PROTOKOL O POSOUZENÍ KVALIFIKACE A HODNOCENÍ NABÍDEK

„Rekonstrukce veřejného osvětlení v obci Doubice – 1. etapa“

Odměřená vzdálenost 1.výpočtové plochy od fotometrického středu svítidla z výpočtu nabídky č.1.

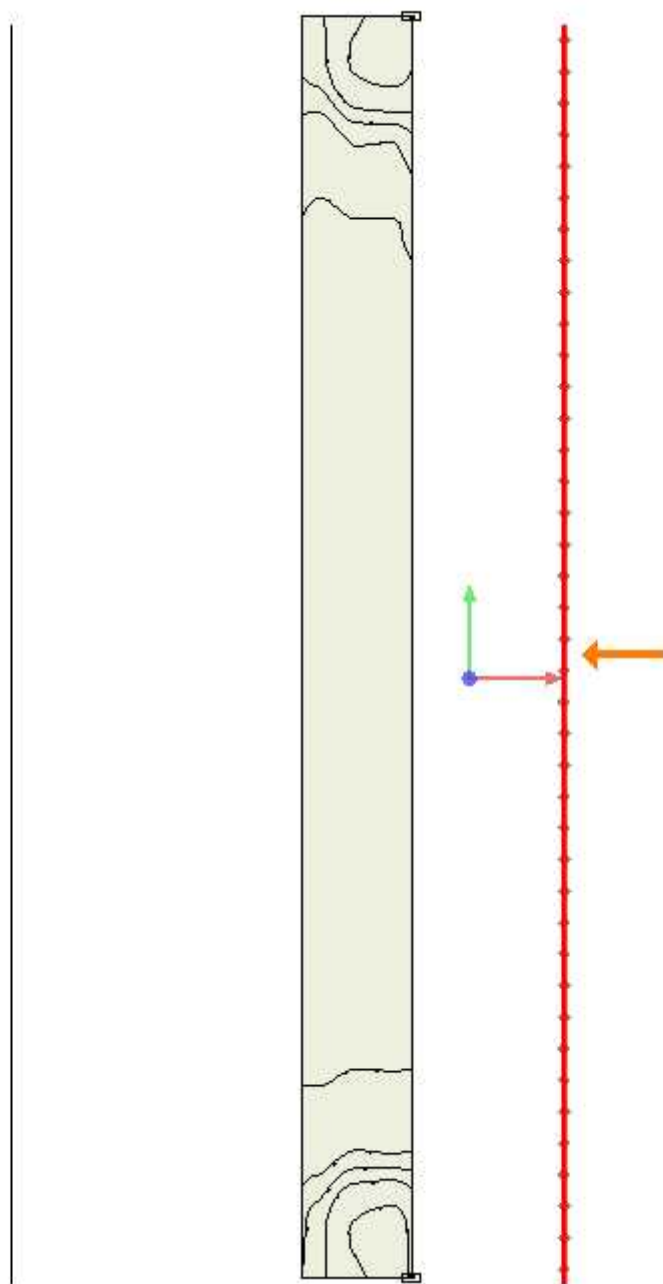
NEDOSTATKY: Předložené katalogové listy nabízených svítidel nejsou v českém jazyce dle požadavků ZD. Účastník v příloze č.7 potvrzuje, že lze svítidla naklánět v rozsahu $\pm 15^\circ$ v krocích po 5° . Ve světelně technickém výpočtu č.1 ale používá náklon 4° . Pokud by svítidlo bylo ve vzorovém výpočtu č.1 nakloněno o 5° nebo nebylo nakloněno vůbec (náklon 0°), výpočet by nevyhověl požadavkům normy ČSN EN 13 201 pro třídu M5. Výpočet rušivého světla ABSOLUTNĚ neodpovídá

požadavkům ZD. Výpočtové plochy, na kterých měla být vypočítána vertikální osvětlenost jsou umístěny jinde. Jsou umístěny dál od fotometrického středu svítidla a začínají ve výšce 0.000 m (místo ve 2.000 m). Výpočtové pole vyhodnocovací plochy č.2 je otočeno o 180° od svítidla. Je tedy logické, že na této vyhodnocovací ploše bude výsledná osvětlenost 0 lx. Zde je k zamyšlení, zda bylo vyhodnocovací pole plochy otočeno úmyslně. Dle ZD měla být svítidla umístěna ve výšce 6 m nad osvětlovanou komunikací, ve výpočtu č.1 jsou svítidla umístěna ve výšce 4 m nad osvětlovanou komunikací. Vzhledem k tomu, že obec Doubice splňuje podmínky výzvy č. 8/2019 Národního programu Životního prostředí, je zde kladem velký důraz právě na rušivé světlo. Protože cíl tohoto programu je zaměřen právě na minimalizaci rušivého světla. Samozřejmě spolu s úsporou el. energie. Tato nabídka nesplňuje požadavek ZD na maximální hodnotu vertikální osvětlenosti rušivého světla a další požadavky na kvalitu osvětlení popsané výše.

Ukázka geometrie a umístění 1. výpočtové plochy z výpočtu nabídky č.1.

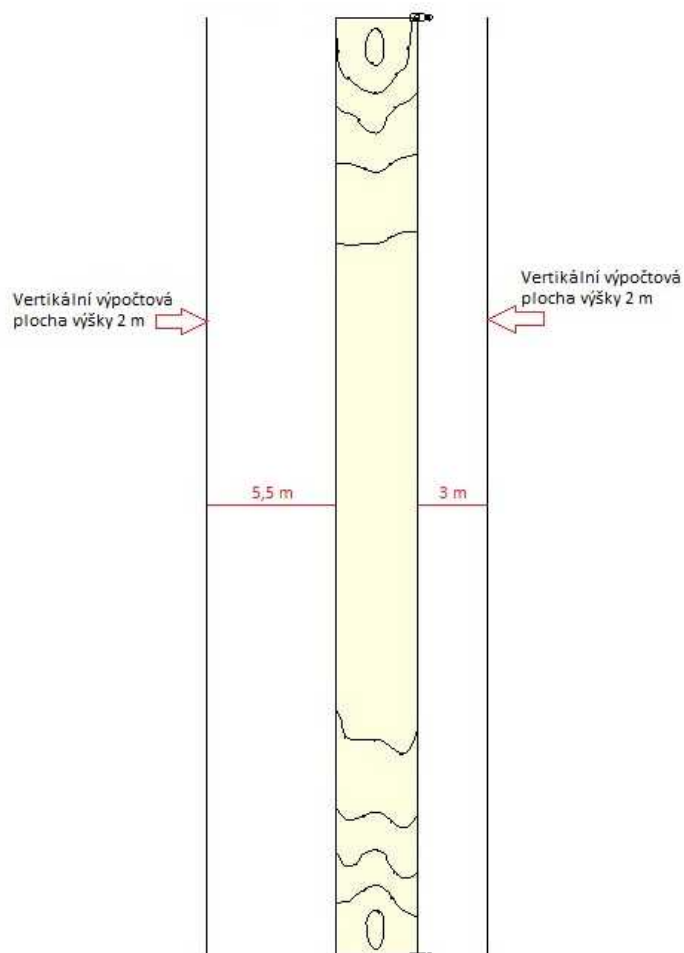
Maximální intenzita svislé osvětlenosti nesmí překročit hodnotu 2 lx.

Přepočet rušivého světla s LDT daty dodanými účastníkem č.1, které použil ve výpočtu rušivého světla.

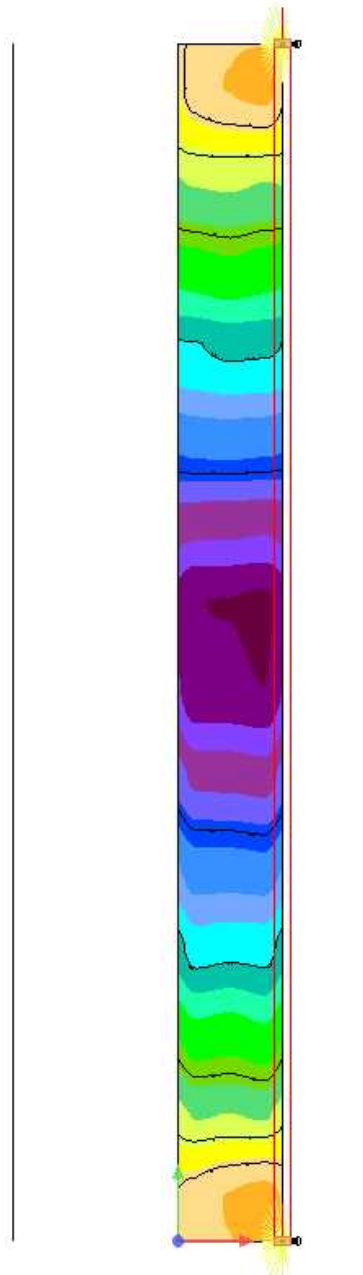
Plocha		
Vertikální výpočtová plocha 1		
	0.74 lx	0.15
Výpočtová plocha (Svislá intenzita osvětlení)		
	Skut.	Pož.
Průměr	0.74 lx	-
Min	0.11 lx	-
Max	2.11 lx	-
Min/střední	0.15	-
Min/Max	0.052	-
Parametr		
Výška	3.00 m	
Vertikální výpočtová plocha 2		
	1.35 lx	0.059
Výpočtová plocha (Svislá intenzita osvětlení)		
	Skut.	Pož.
Průměr	1.35 lx	-
Min	0.079 lx	-
Max	6.80 lx	-
Min/střední	0.059	-
Min/Max	0.012	-
Parametr		
Výška	3.00 m	
Výpočtová plocha komunikace P4		
	7.85 lx	0.13
Výpočtová plocha (Svislá intenzita osvětlení)		
	Skut.	Pož.
Průměr	7.85 lx	-
Min	1.04 lx	-
Max	24.5 lx	-
Min/střední	0.13	-
Min/Max	0.042	-
Parametr		
Výška	0.00 m
